INFORME DE HITO DE CONTROL
Nº 23825-2024-CG/GRAY-SCC

CONTRATACIÓN PARA LA EJECUCIÓN DE LA OBRA:
“MEJORAMIENTO Y AMPLIACIÓN DE LA PRESTACIÓN DE
SERVICIOS DEPORTIVOS EN EL ESTADIO CUNA DE LA LIBERTAD
AMERICANA DEL COMPLEJO DEPORTIVO VENEZUELA, DISTRITO
DE AYACUCHO, HUAMANGA - AYACUCHO”

HITO DE CONTROL Nº 3 – REVISIÓN DE LOS
COMPONENTES 02, 03, 04, 05 Y B, DEL EXPEDIENTE
TÉCNICO DE OBRA APROBADO

Imagen n.° 15
Modelamiento de escaleras exteriores continúan a pesar de la pendiente de suelo

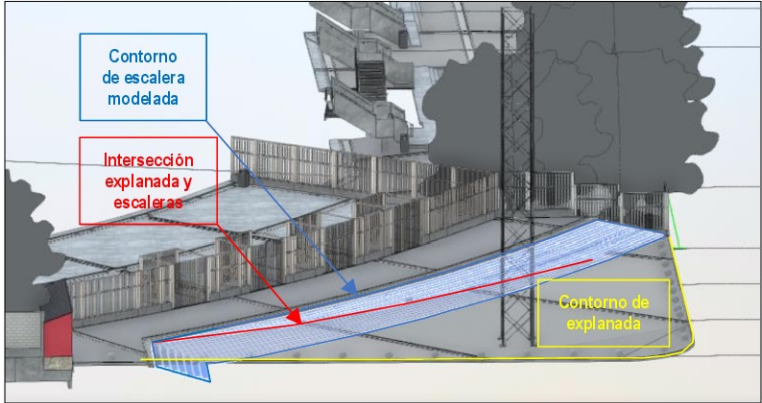
A continuación, se advierte deficiencias de modelado en varios componentes del modelo que trae consigo distorsión automática de metrados, detalles y por consiguiente de presupuesto, ya que los modelos BIM parametrizan la información gráfica y no gráfica de un componente BIM, generando de manera automática la data utilizada para la generación de información diversa, cuyas inconsistencias de modelado se muestran en las siguientes imágenes:

Imagen n.º 23
Indicaciones innecesarias en el plano: Planta general de techos - Albergue

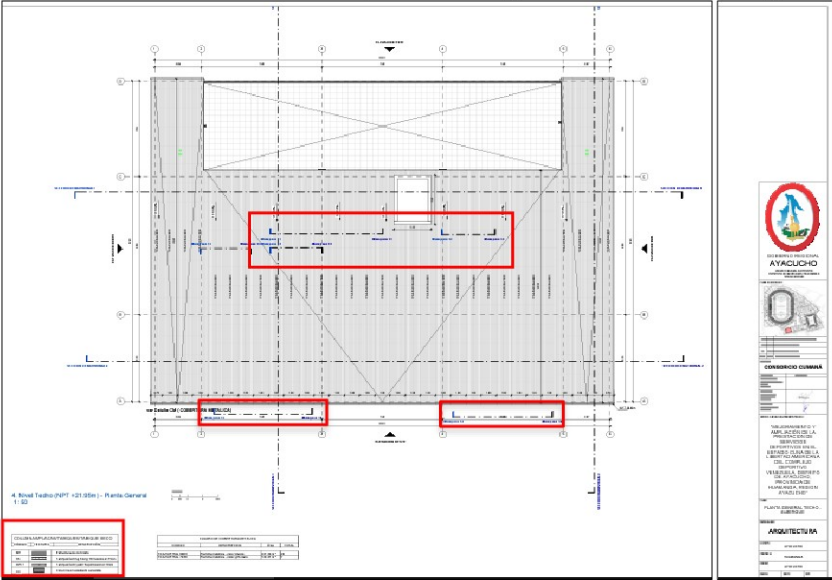
EDIFICIO / LÁMINA	CÓDIGO	OBSERVACIÓN
ALBERGUE		
PLANTA GENERAL DE TECHOS - ALBERGUE	• ARQ-ALB-08-PLANTA GENERAL TECHO - ALBERGUE *	Especificaciones innecesarias que no corresponden en los planos como: cuadro de muros y llamas a vista de detalle de mamparas.
PLANTA GENERAL - ALBERGUE PLANTA SEÑALÉTICA - ALBERGUE	• ARQ-ALB-01-PLANTA GENERAL NIVEL 1 - ALBERGUE • ARQ-ALB-17-SEÑALÉTICA NIVEL 1 – ALBERGUE.	No se indica el sentido ni la numeración de pasos en escalera de evacuación, ni sentido del recorrido de escalera, no se destaca indicación de puerta de escape.
PLANTA GENERAL - ALBERGUE PLANTA ELEVACIONES - ALBERGUE	• ARQ-ALB-01-PLANTA GENERAL NIVEL 1 - ALBERGUE • ARQ-ALB-09-ELEVACION NORTE – ALBERGUE	Salida de evacuación no configura una evacuación libre por la presencia de barandal y gradas, que a su vez discrepa gráficamente con la salida en planta.
PLANTA ELEVACIONES - ALBERGUE	• ARQ-ALB-11-ELEVACION ESTE – ALBERGUE	Presencia del “CUADRO DE MUROS” en láminas de elevaciones que no son necesarios, debiendo colocarse información pertinente que detallé o amplíe información de los elementos de la vista de la lámina.

Fuente: Planos ARQ-PC-14-SECCION TRANSVERSAL 1 - PISCINA DE CALENTAMIENTO.

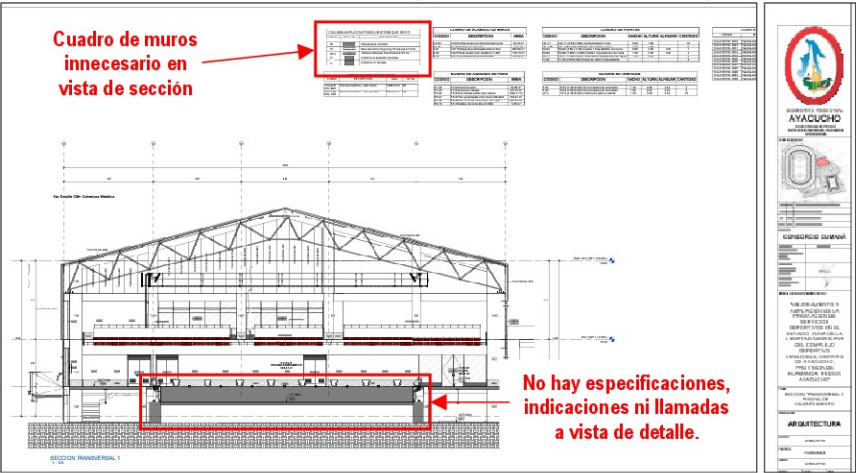
No se muestra indicaciones o especificaciones en sector de piscina

Fuente: Planos Generales ARQ-PG-32A - SECCIONES DE SECTOR I.

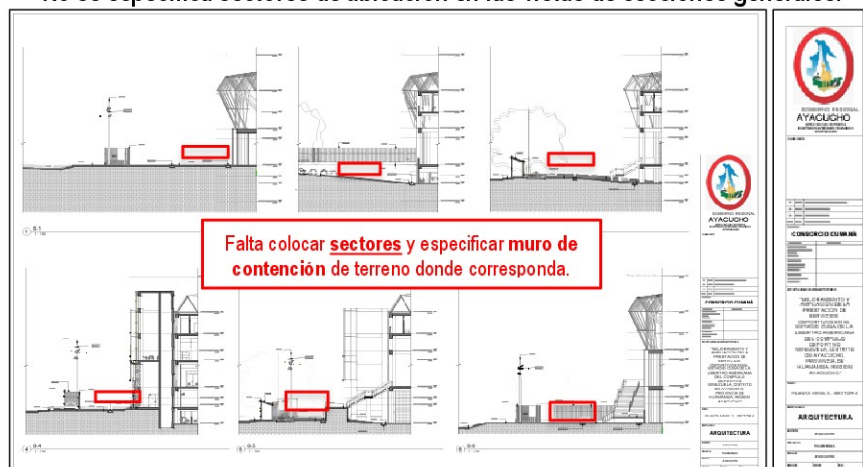
No se especifica sectores de ubicación en las vistas de secciones generales.

Fuente: Plano ARQ-PC-17-EVACUACION NIVEL 1 - PISCINA DE CALENTAMIENTO.

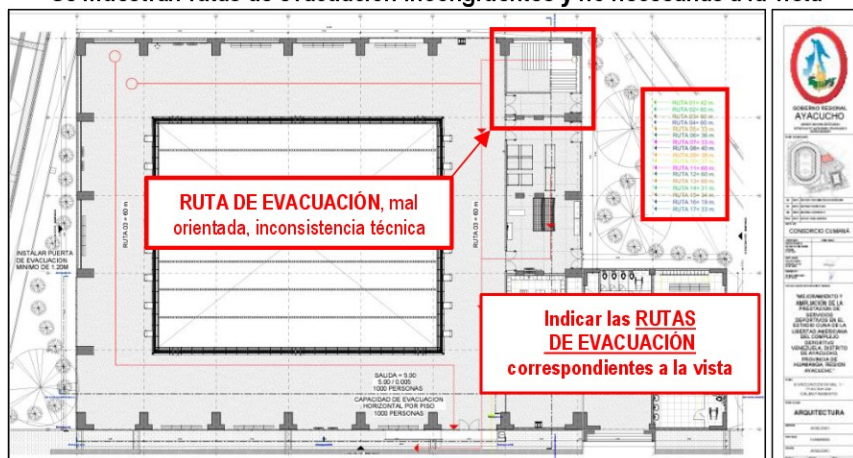
Se muestran rutas de evacuación incongruentes y no necesarias a la vista

Imagen n.º 33
Plano general de techos - pendientes de techo

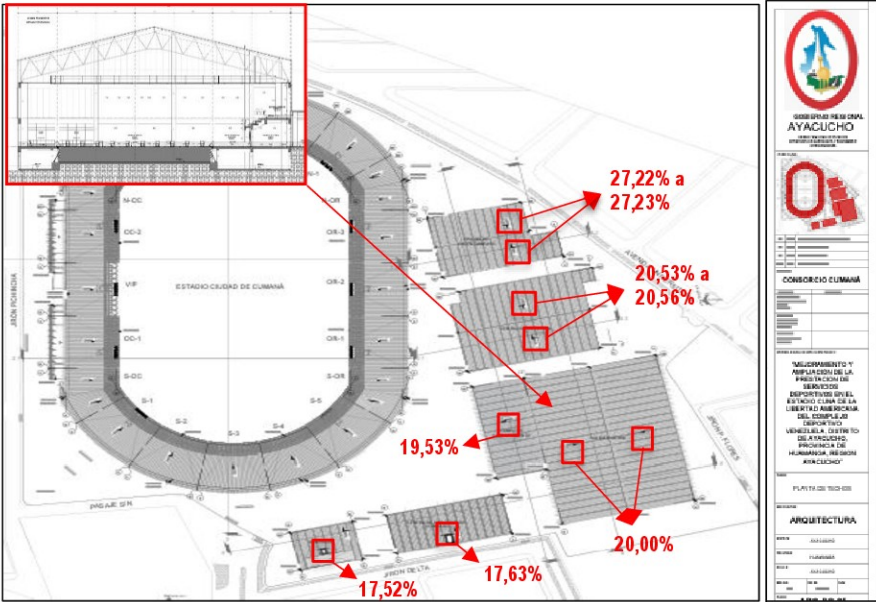
De la revisión a los planos generales del Proyecto, específicamente al plano PLANTA GENERAL NIVEL 3-ARQ-PG-03, lámina ARQ-PG-03, se advierte que los techos del albergue, centro de deporte de combate, centro de natación, piscina de calentamiento y campo de calentamiento, cuentan con pendientes por debajo del porcentaje mínimo normativo de la pendiente en techos, para la zona bioclimática en el que se encuentra la ciudad de Huamanga - Ayacucho, en concordancia con lo establecido en la norma CE.040 Drenaje Pluvial del Reglamento Nacional de Edificaciones, cuyas pendientes se visualizan en las siguientes imágenes:

En ese sentido, se advierte que la cubierta diseñada para las pendientes citadas en el cuadro precedente, incumplen con la pendiente mínima establecida de 30 %, el cual podría ocasionar infiltraciones, acumulación de charcos y granizos, más aun teniendo en consideración que la ciudad de Huamanga Ayacucho se encuentra en zona bioclimática mesoandina²², cuya característica típica advierte precipitaciones pluviales intensas de 150 a 2500mm por año, y con presencia de granizadas, según la información climática de SENAMHI²³, condiciones que pueden resultar perjudiciales al diseño planteado, con riesgo de deformación de la cubierta, hasta el colapso.

Lo expuesto podría ocasionar infiltraciones, acumulación de charcos y granizos, con consecuente riesgo de deformación de cubierta o colapso, por tanto urge requerimiento de replanteo del techo, debiendo ameritarse la modificación de la cubierta de techo para asegurar una correcta evacuación pluvial, en coherencia con las consideraciones normativas aplicables.

Planos Detalle de mamparas, no señala “indicadores visuales en vidrios”

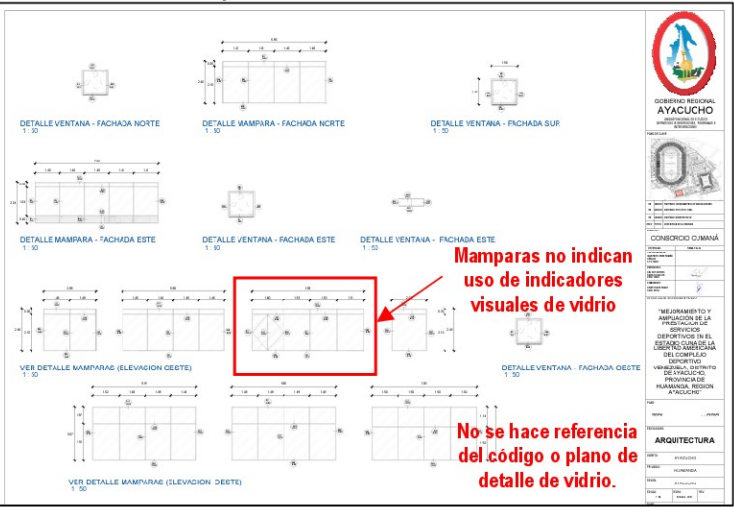
De la revisión a los planos: ARQ-PC-DET-13_MAMPARA MD, ARQ-ALB-DET-16_MAMPARA, ARQ-CN-DET-08_MAMPARA, ARQ-PD-DET-22_MAMPARA y ARQ-CDC-DET-15_MAMPARA y detalles de mamparas y vidrios del expediente técnico aprobado, no se identifica el uso de indicadores visuales en vidrios en mampara de ingreso, como se muestra en las siguientes imágenes:

Imagen n.º 39
Plano de ubicación de las 40 plazas para estacionamiento,
plano arquitectura: ARQ-PG-06

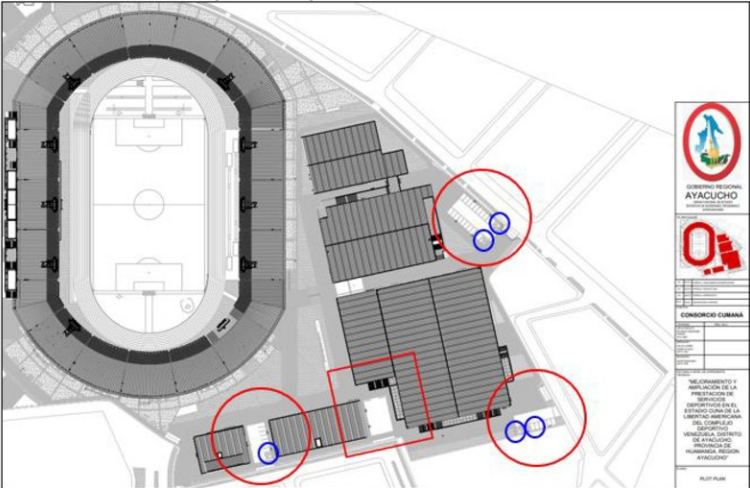
Cabe precisar que, de la revisión a la memoria descriptiva²⁵ y planos generales del Proyecto ARQ-PG-03 - PLANTA GENERAL NIVEL 3-ARQ-PG-03, y ARQ-PG-06 - PLOT PLAN, se consideraron 4 sectores de estacionamiento con un total de 40 plazas para vehículos para todo el complejo deportivo, conformado por 5 plazas para vehículos de personas con discapacidad, 2 plazas para

Del cuadro precedente, se precisa que para dar cumplimiento a la norma A.100 Recreación y Deportes del Reglamento Nacional de Edificaciones respecto al estacionamiento dentro del complejo deportivo correspondiente al 3% del aforo y conforme a lo establecido en el Plan de Seguridad del Proyecto, se requerirá 129 plazas de estacionamiento para el polideportivo, 14 para el centro de deporte de combate y 4 para el albergue, haciendo un total de 147 plazas, siendo la cantidad mínima requerida, la cual aumentaría si se tendría definido el aforo para la piscina de calentamiento, centro de natación y campo de calentamiento; por lo tanto, el total de plazas a requerirse sería muy superior a lo que se cuenta en el expediente técnico, de únicamente 40 plazas, siendo así insuficiente e incumpliendo el marco normativo citado.

En ese sentido, se advierte que el número de plazas de estacionamiento considerado en el Proyecto resulta insuficiente, contemplando solo 40 plazas de estacionamiento para todo el complejo deportivo, que de no implementarse ocasionaría impactos negativos en el tráfico y movilidad de la ciudad durante los eventos deportivos.

Imágenes n.ºs 44 y 45
Barra de apoyo cuya especificación no figura en el metrado, presupuesto y especificación técnica de la especialidad de arquitectura.

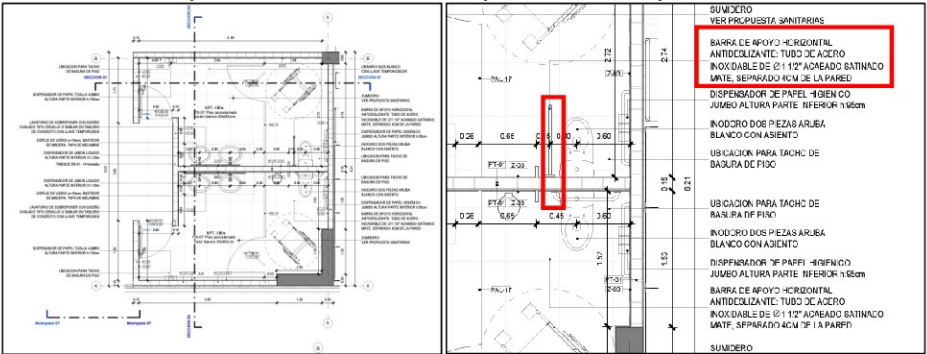
Por último, sin perjuicio a lo señalado, de dicha revisión también se advirtió en el plano ARQ-ALB-DET-19_DETALLE DE SS.HH HOMBRES Y MUJERES -PLANTA Y CORTE, especificaciones cuya denominación es "BARRA DE APOYO HORIZONTAL ANTIDESLIZANTE: TUBO DE ACERO INOXIDABLE DE Ø1 1/2" ACABADO SATINADO MATE, SEPARADO 4CM DE LA PARED", del cual se pudo verificar que dicha especificación no se encuentra relacionado a ninguna partida, tampoco se encuentra en el metrado, presupuesto, ni especificaciones técnicas de la especialidad de arquitectura, comprendida en los baños de albergue, como se muestra en la siguiente imagen.

Imagen n.º 61
Plano de Red de Desagüe Primer Nivel: Polideportivo

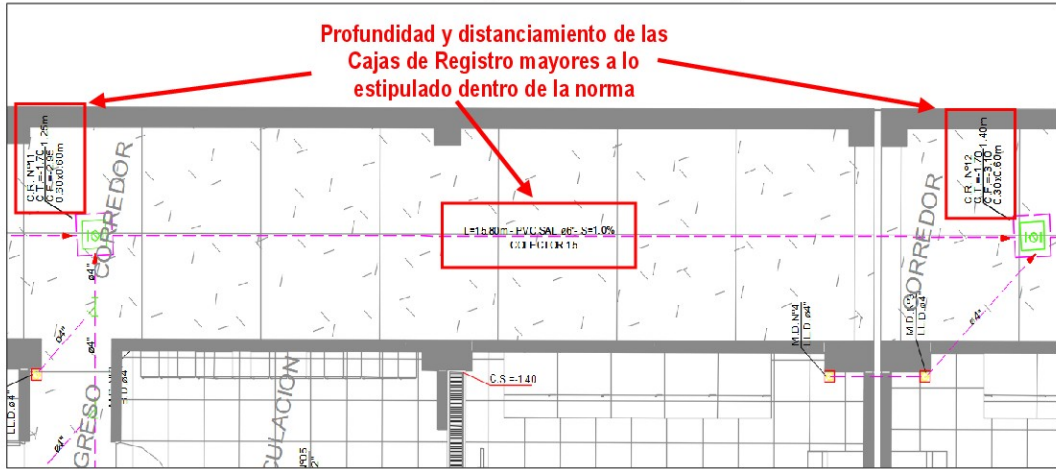
Sin embargo, del “Plano ISDPL-1, Red de desagüe Primer Nivel: Polideportivo”, podemos encontrar separaciones mayores a los 15 m estipulados según norma (C.R. n.º11 y C.R. n.º12), además de contemplar profundidades mayores a lo admisible para las dimensiones internas de las Cajas de Registro propuesta en el Proyecto (C.R. n.º11 y C.R. n.º12).

Imagen n.º 76
Baño típico, 2do nivel

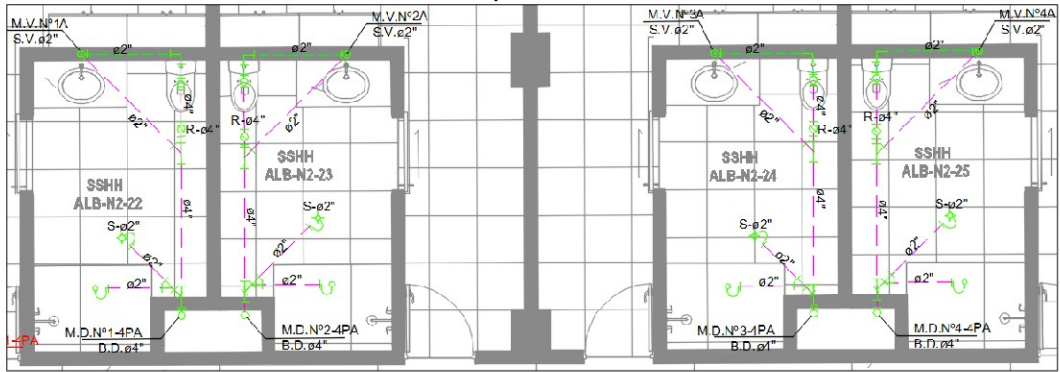
Así mismo, de la revisión de la memoria de cálculo se observa que no existe un cálculo de diseño para el sistema de ventilación de los aparatos sanitarios; los planos del expediente técnico aprobado, en la especialidad de instalaciones sanitarias solo usan tubería de PVC Ø2".

Imagen n.º 127
Distribución de los Sensores de Humo en los ambientes del Albergue

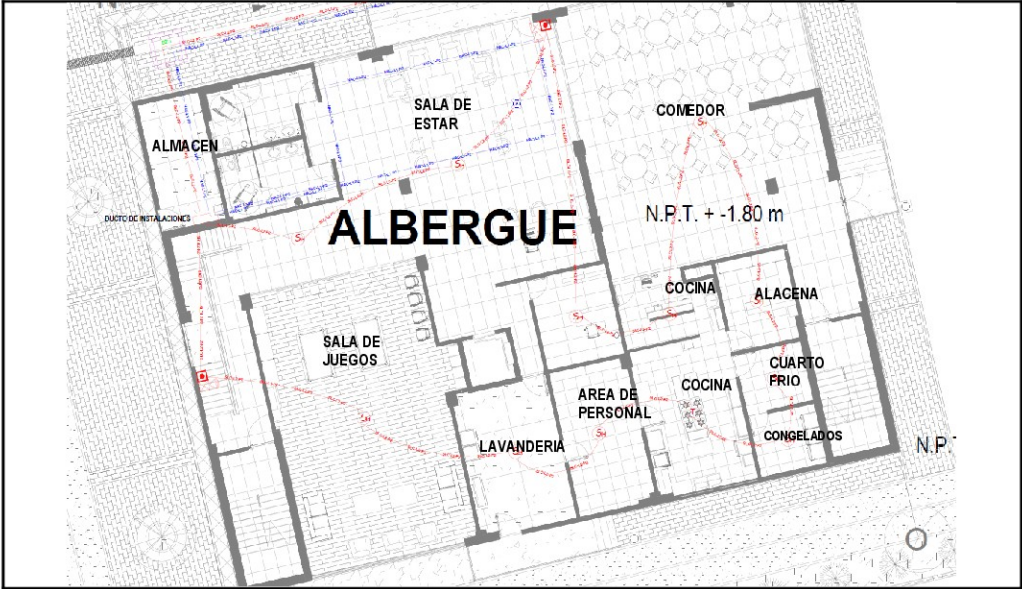
Al respecto, se planteó la distribución de los Sensores de Humo del Sistema de detección de Incendios contemplado en el expediente técnico de obra, para las distintas áreas del Bloque Albergue, planta n.º 1, como: sala de juegos, sala de estar, lavandería, área de personal, cocina, cuarto frío, congelados, alacena y comedor; sin embargo, se observa que en ambientes que superan los 83 m2 de área, cuentan con un único sensor de humo para cada ambiente, como se muestra en las siguientes imágenes:

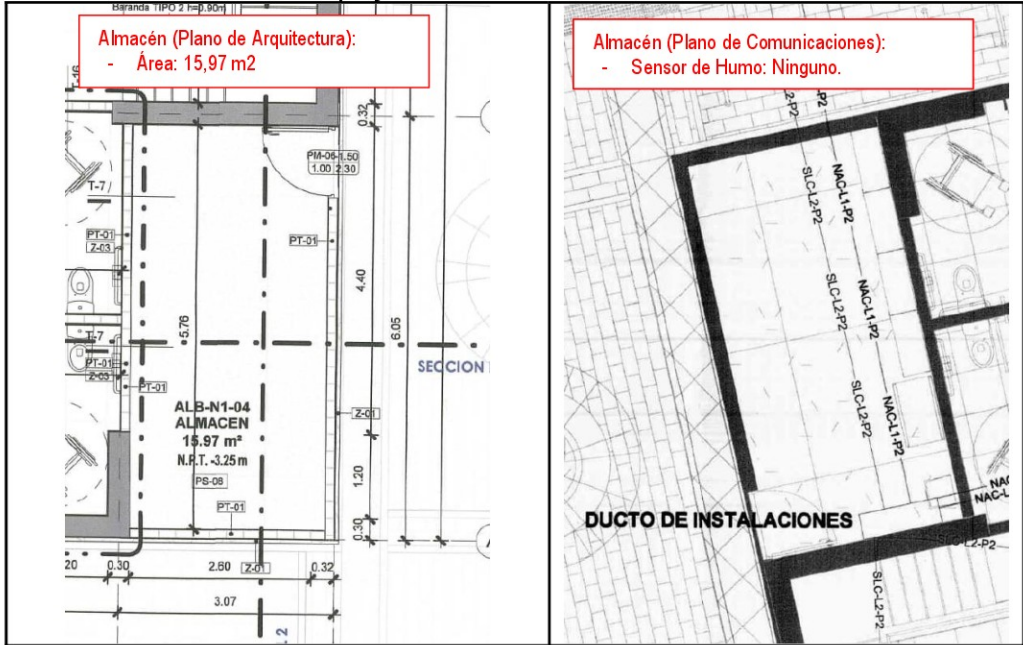
De lo expuesto, se advierte que podría suscitarse una **detección tardía de humo**, debido al distanciamiento planteado entre la fuente de humo y el sensor, pudiendo no ser posible detectarse inmediatamente el humo circundante; el cual, puede dar lugar a una alerta tardía que reduciría el tiempo de reacción necesaria para evacuar a las personas y controlar el incendio; también, podría generarse una **falsa seguridad** por la presencia de un único sensor en una zona amplia, cuando en realidad este sensor no podría ofrecer una cobertura completa y eficaz; además, **aumentaría el riesgo de incendios no detectados**; puesto que, sin sensores de humo, cualquier incendio que inicie puede pasar desapercibido por un tiempo prolongado. Esto permitiría que el fuego aumente y se propague sin control, incrementándose significativamente el daño material.

Imágenes n.ºs 146 y 147
Comparativo de planos, ubicación de mobiliarios y tableros eléctricos del bloque Albergue

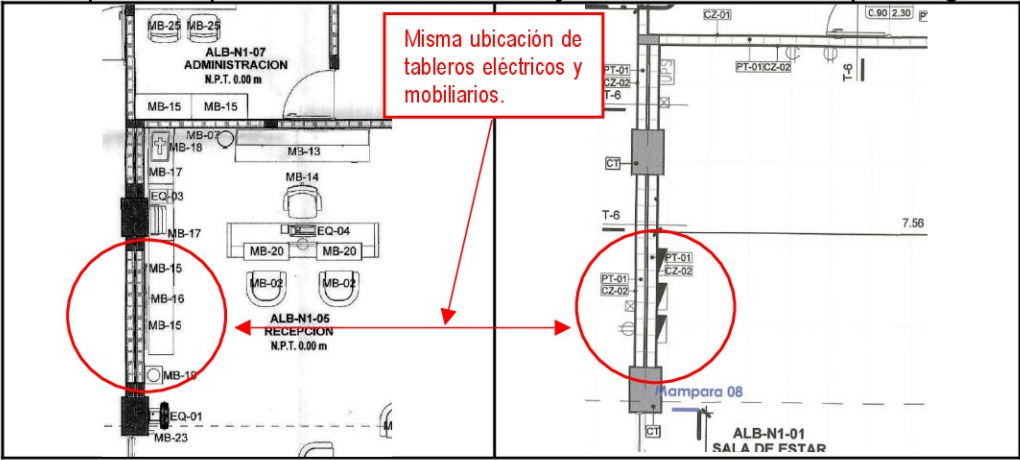
Incongruencia
 tablero general de
 albergue TG-AB,
